**Interface Hôpital Ste-Justine et le quartier résidentiel au nord:
À la poursuite d'une intégration**

**PROPOSITION DE MODIFICATION AU PROJET
DE RÈGLEMENT TOUCHANT
LA MODERNISATION ET L'AGRANDISSEMENT
DE L'HÔPITAL DE SAINTE-JUSTINE**

**Cas de l'emplacement 2 de l'annexe A:
Terrain situé au nord-ouest de l'intersection
des avenues Ellendale et McShane**

**MÉMOIRE PRÉSENTÉ AUPRÈS DE L'OFFICE
DE CONSULTATION PUBLIQUE DE MONTRÉAL par
Majid Belrachid et Meriem Aktouche, propriétaires du 5820-5822, avenue McShane
12 mars 2007**

Circulation et accès véhiculaires projetés selon le projet de règlement

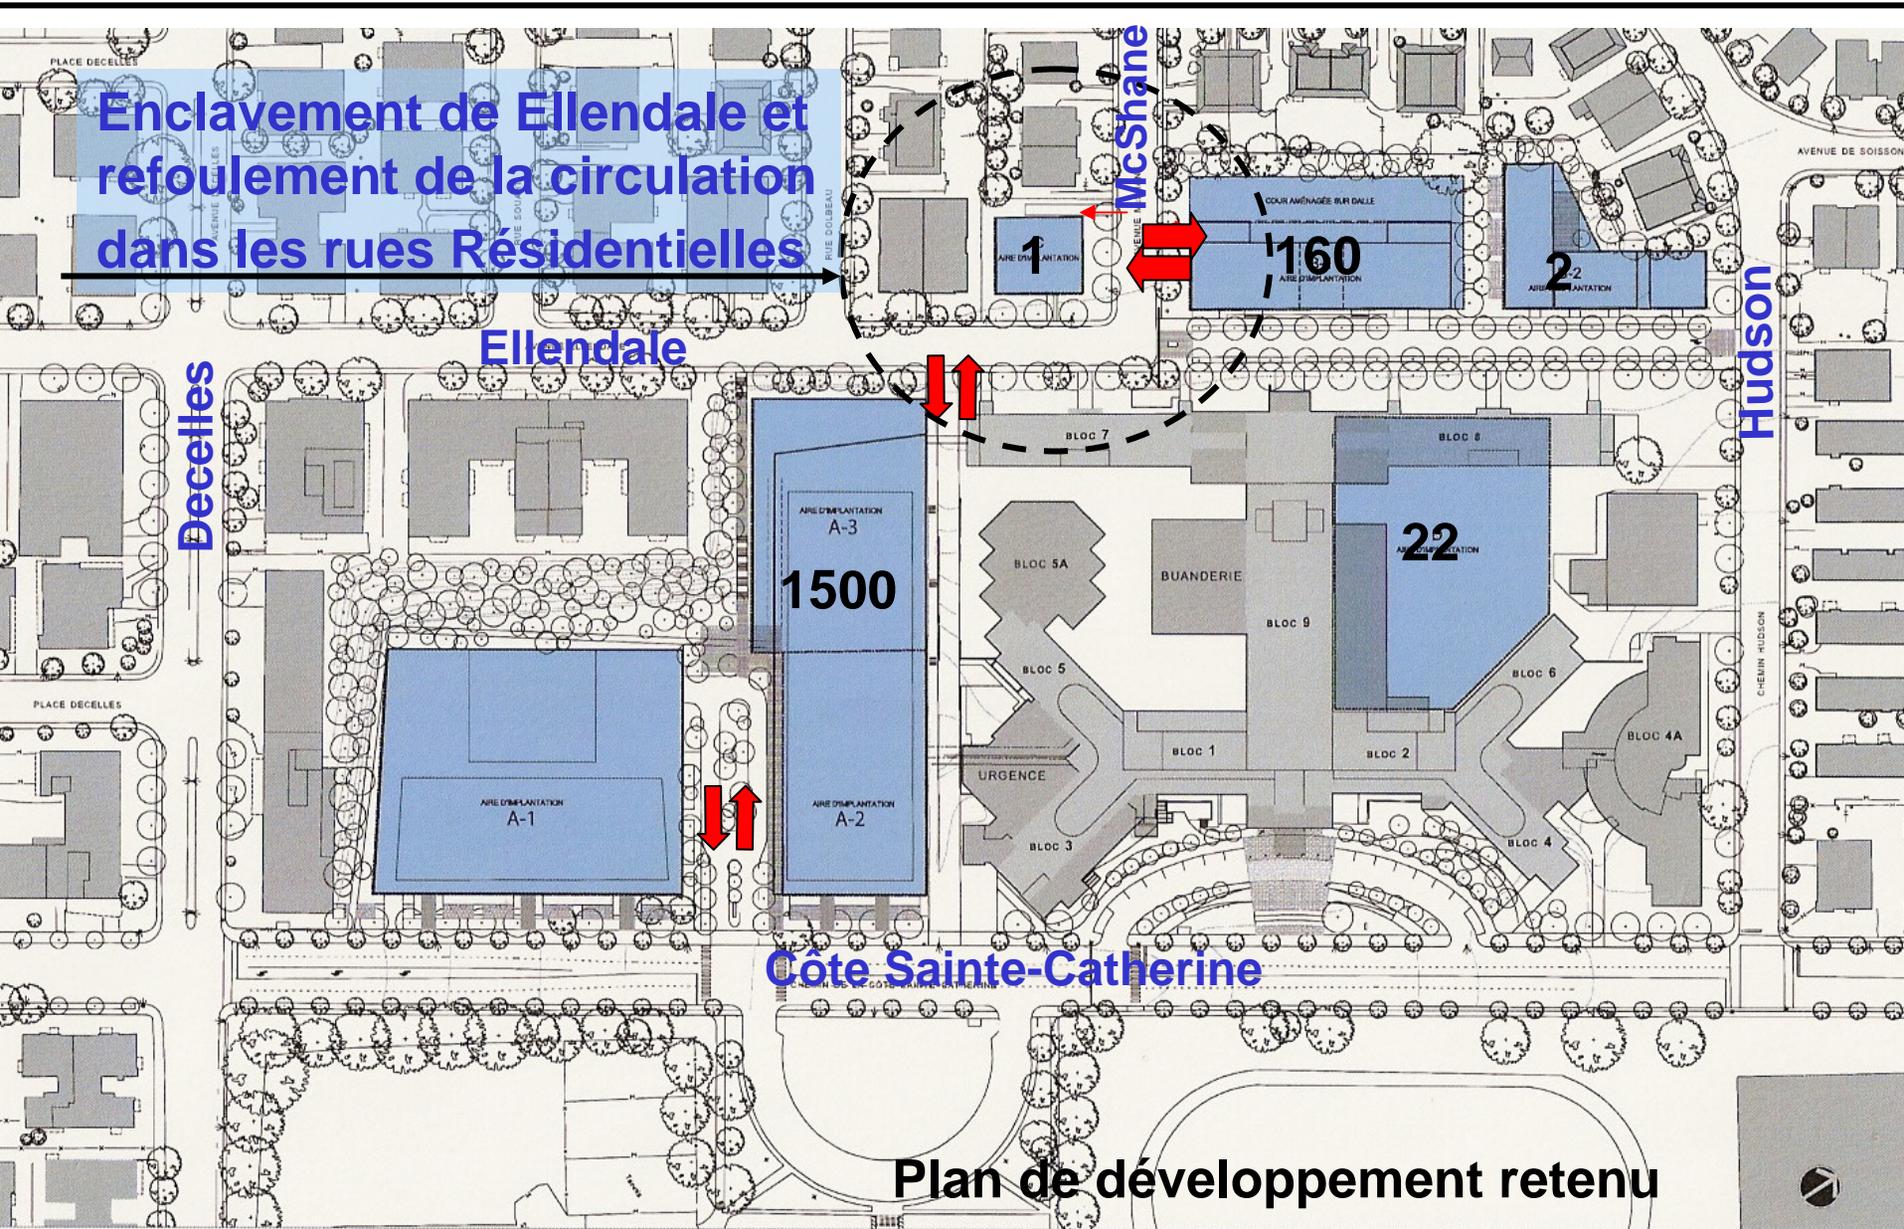
Enclavement de Ellendale et refoulement de la circulation dans les rues Résidentielles

1. Diminuer la circulation automobile dans les rues résidentielles avoisinantes en désenclavant le secteur par **l'ouverture de l'avenue Ellendale jusqu'à l'avenue Hudson;**
2. Repositionner les **accès véhiculaires** aux stationnements, du côté nord, **à partir de Ellendale;**
3. Aménager des **aires d'attentes** des stationnements **sur le site de l'hôpital** afin d'éviter les refoulement et les congestionnements sur les rues locales.

Concept d'implantation du bâtiment selon le groupe Cardinal et Hardy et suivant l'interprétation du projet de règlement

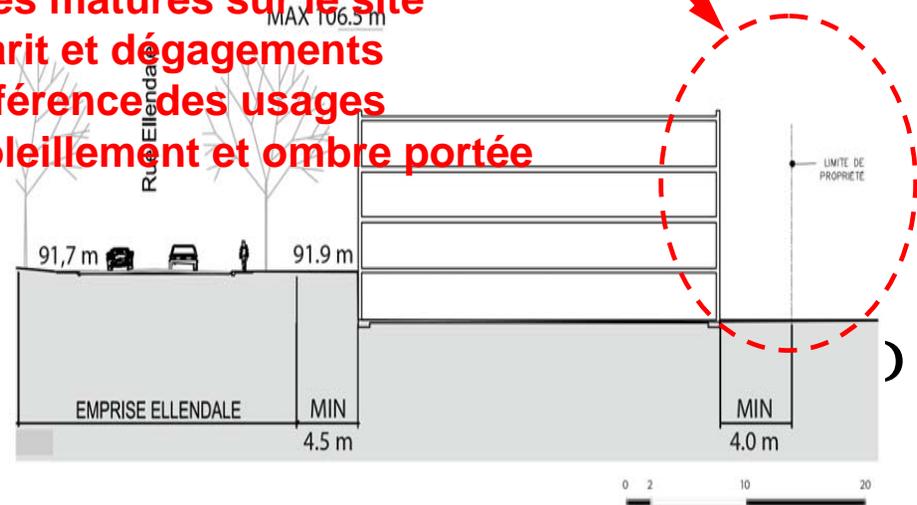
Absence de prise en considération des principes d'aménagements et du milieu d'insertion liés à :

- Topographie du terrain**
- Arbres matures sur le site**
- Gabarit et dégagements**
- Interférence des usages**
- Ensoleillement et ombre portée**

IMPLANTATION RECOMMANDÉE

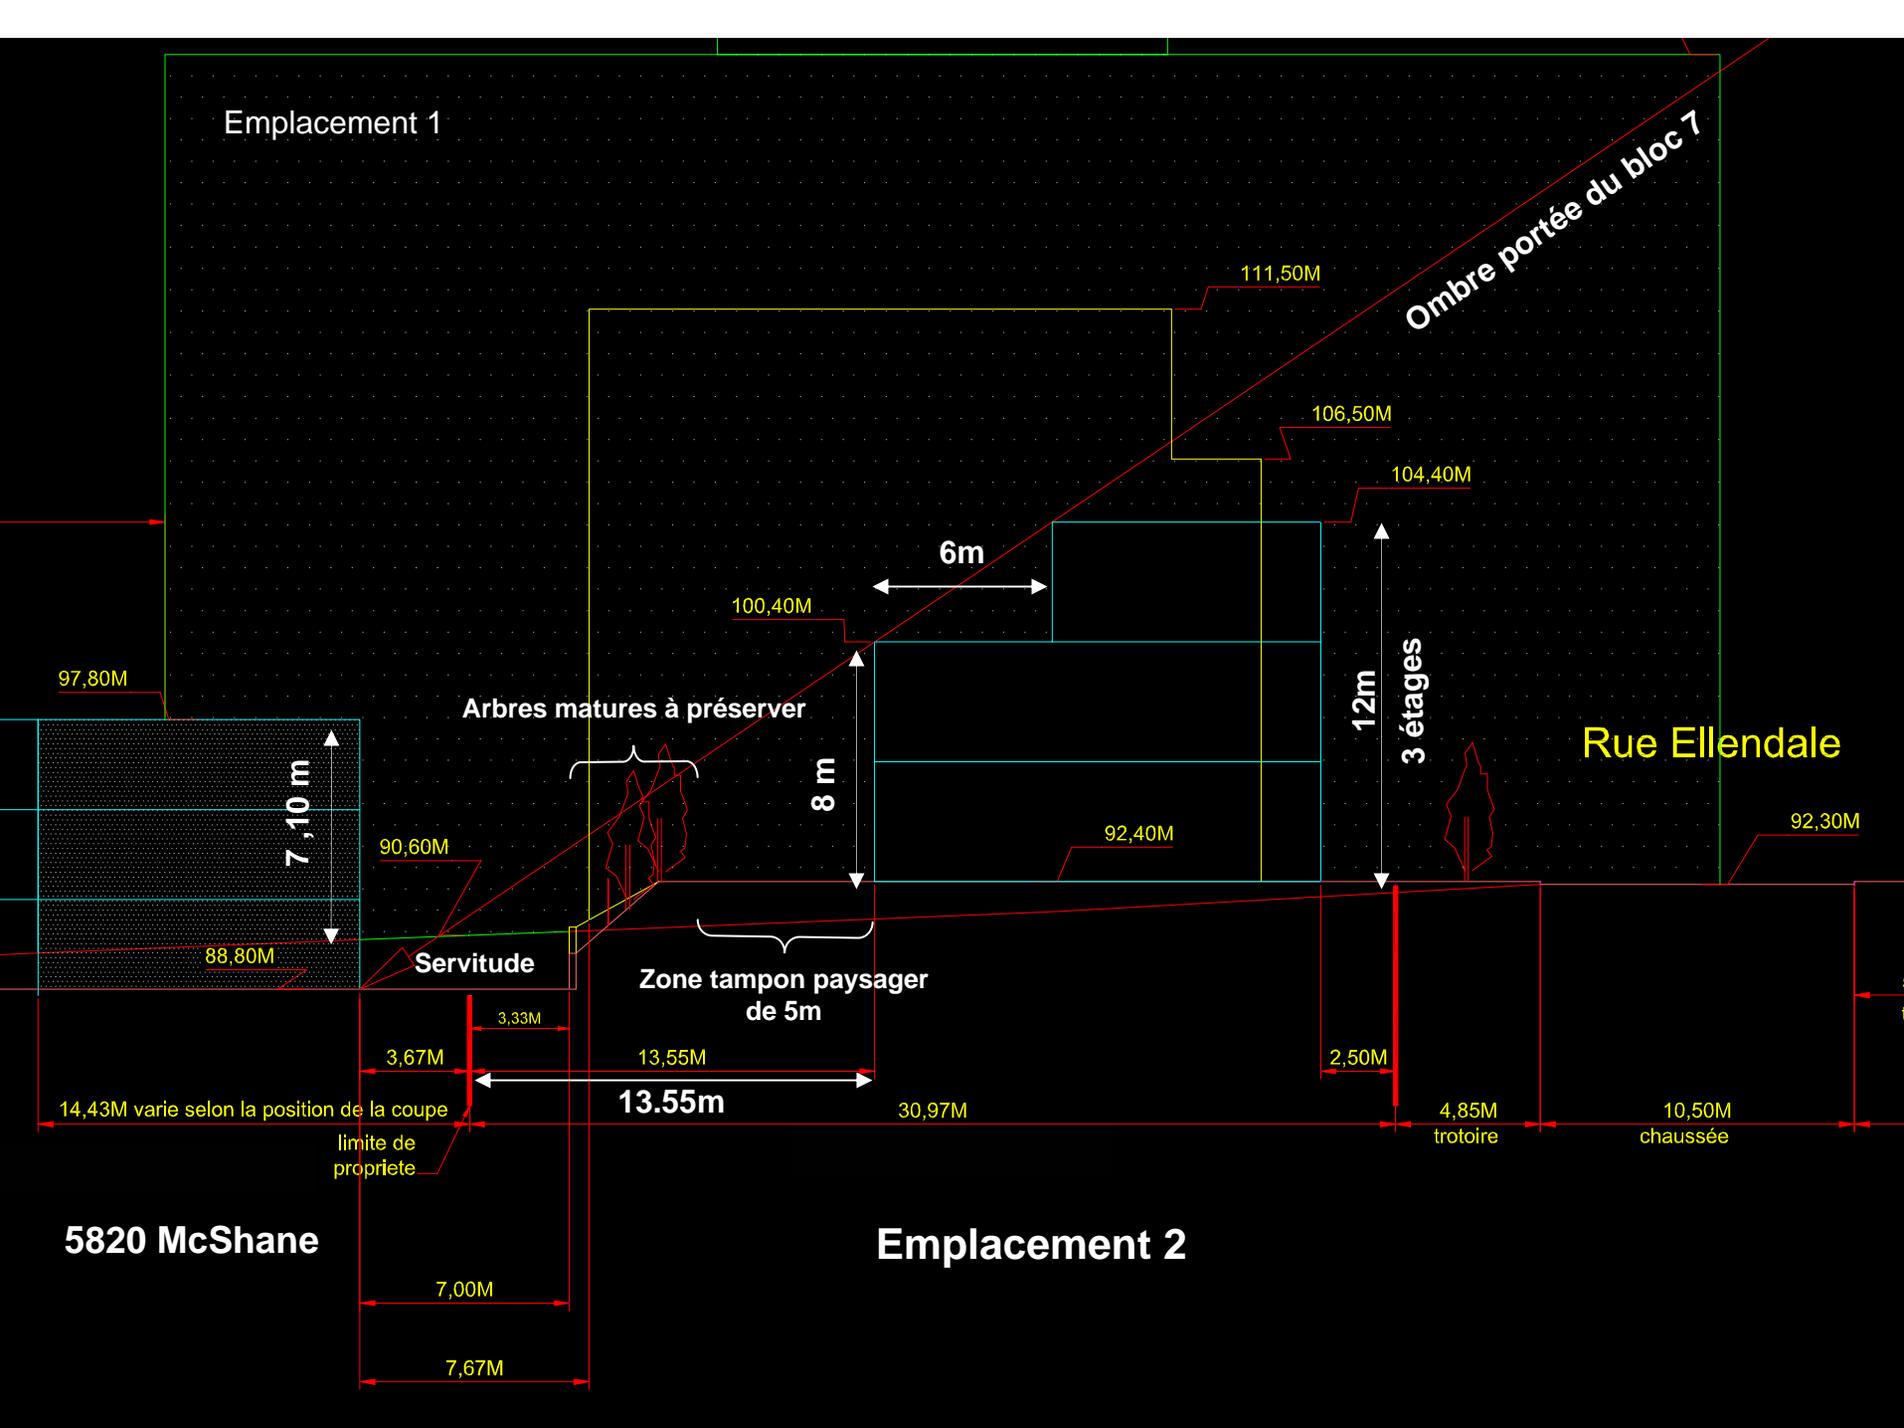
Ombre portée du bloc 7

Arbres matures à préserver

Zone tampon paysager de 5m

1. Prévoir un gabarit s'inscrivant dans la continuité des typologies
2. Favoriser un dégagement laissant une place prépondérante à la verdure;
3. Prévoir une volumétrie qui s'agence aux bâtiments résidentiels adjacents
4. Prévoir une bande aménagée d'une haie et d'une clôture pour la marge arrière et latérale afin de préserver l'intimité des habitations adjacentes;
5. Prévoir un espace extérieur de plein pied dans la cour arrière de la nouvelle construction;

Simulation volumétrique projetant le gabarit et l'implantation selon le projet de règlement

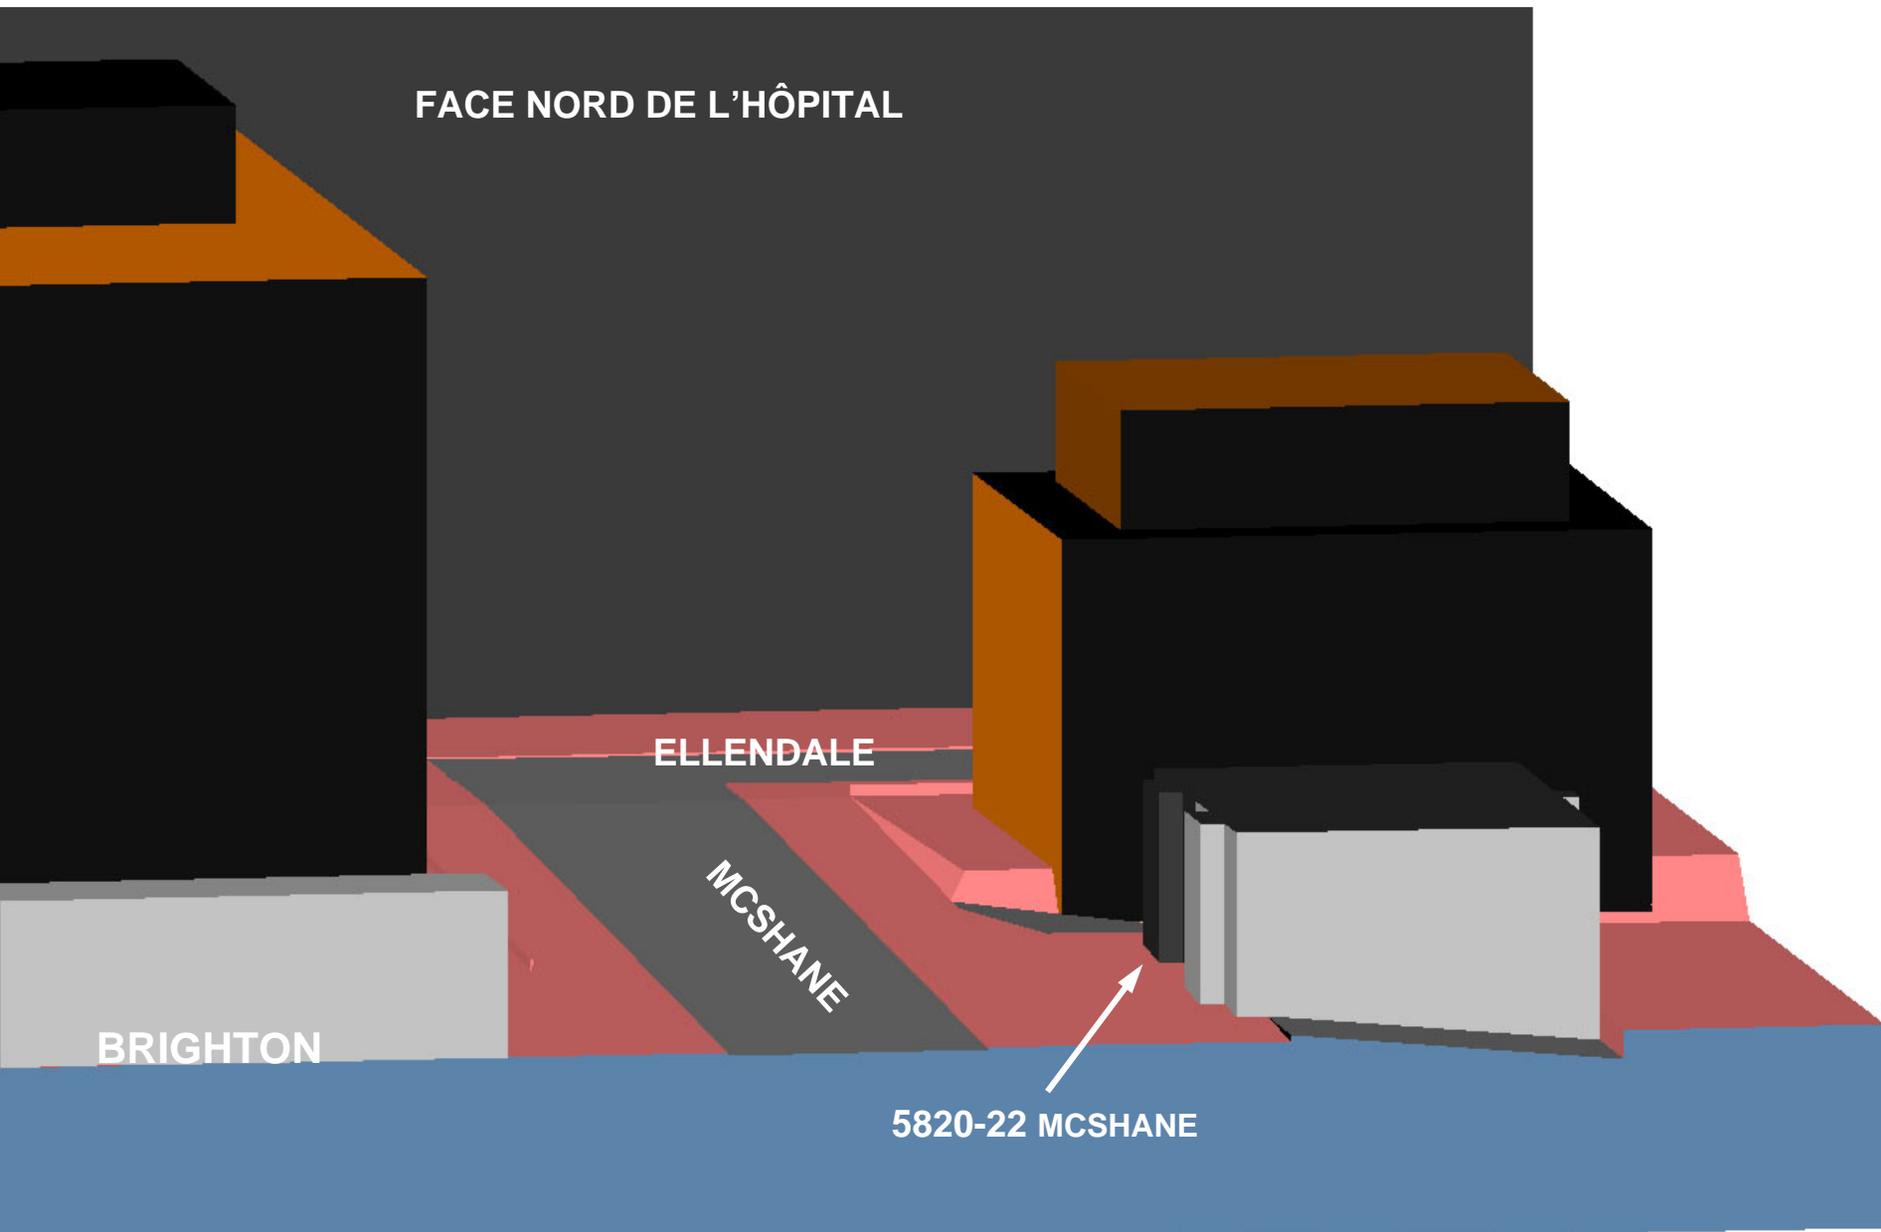
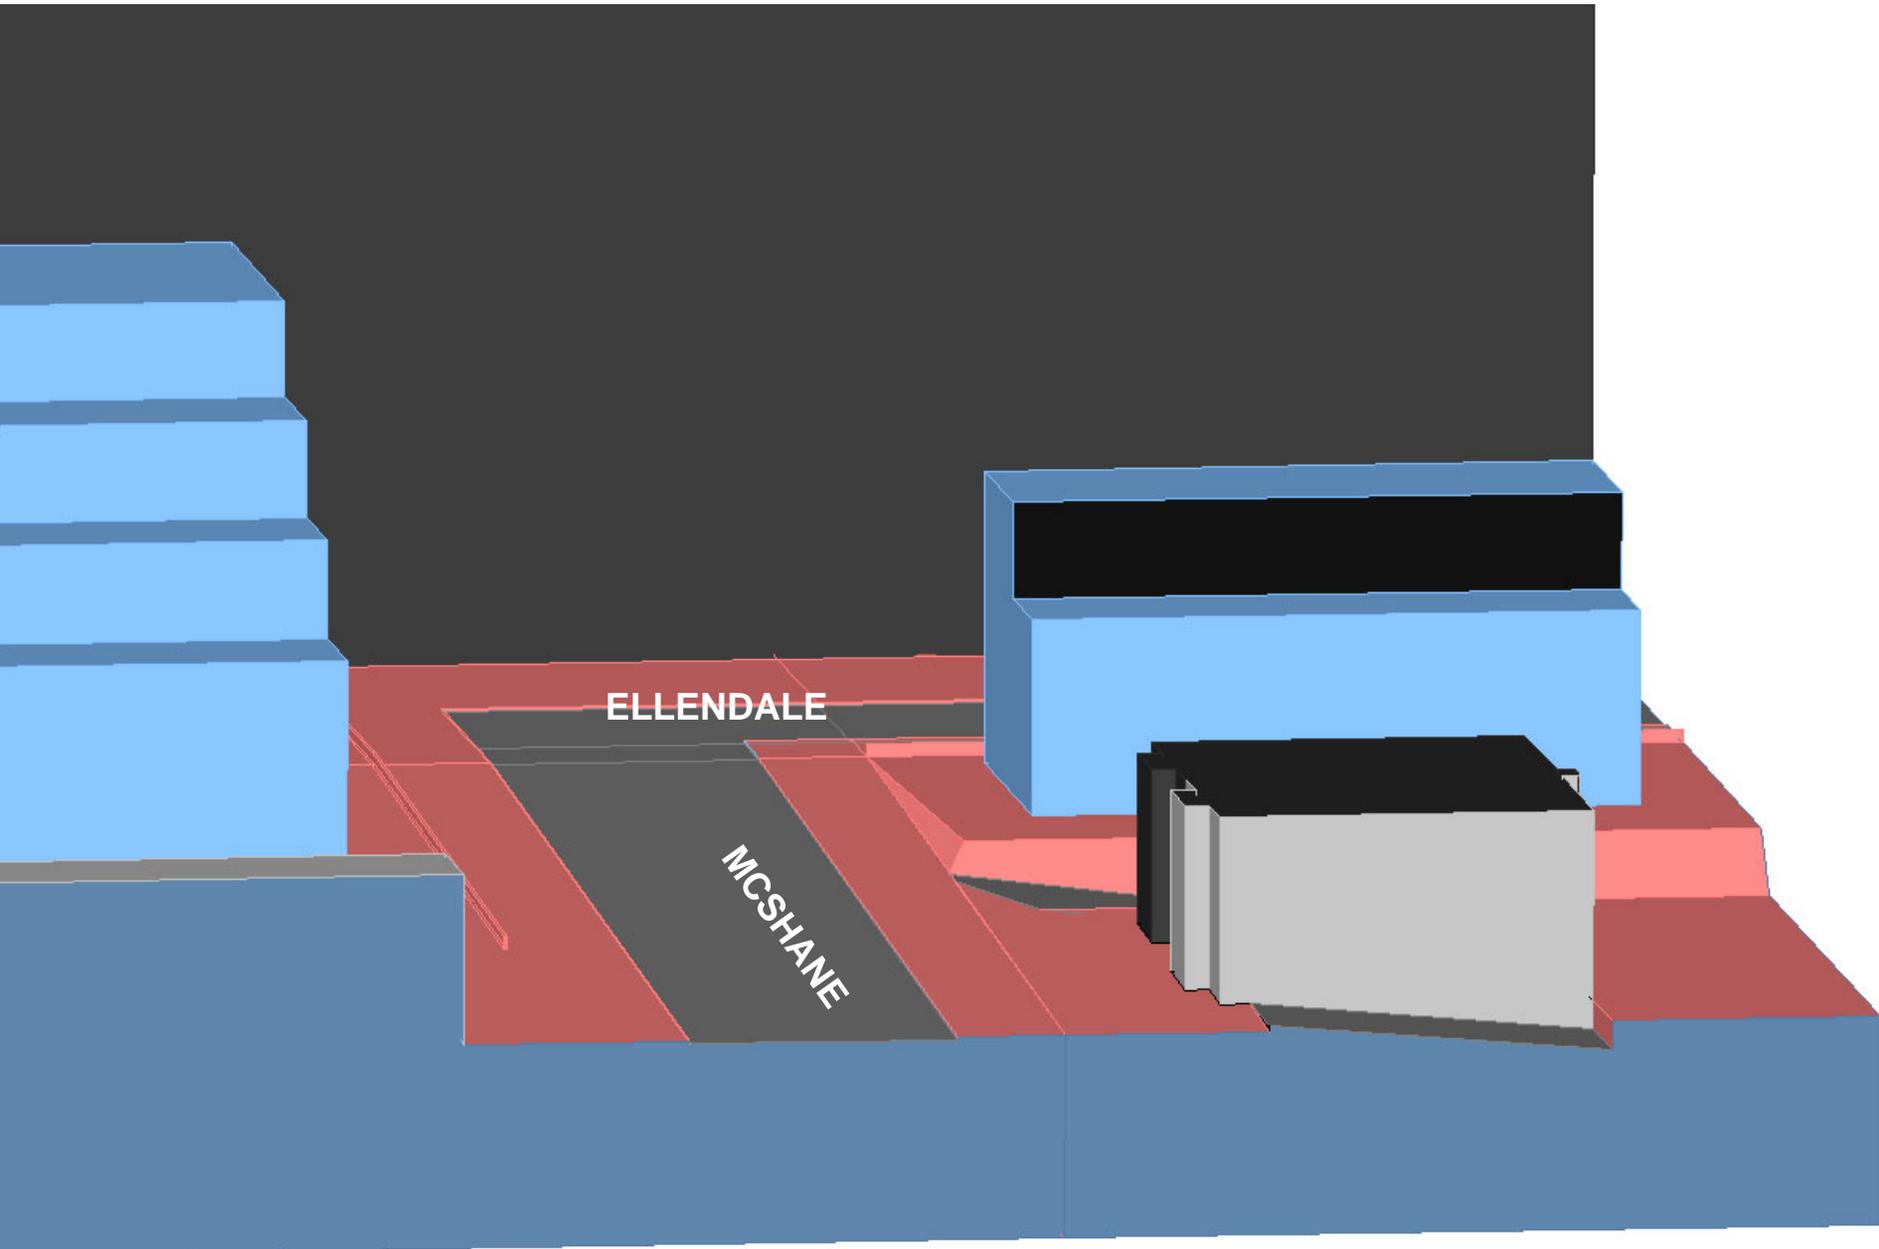
SIMULATIONS
VOLUMÉTRIQUES DU PROJET
DE RÈGLEMENT ET DES
MODIFICATIONS PROPOSÉES
DE LA FRANGE NORD DE
L'HÔPITAL Sainte-Justine

GABARIT ET IMPLANTATION PROPOSÉS
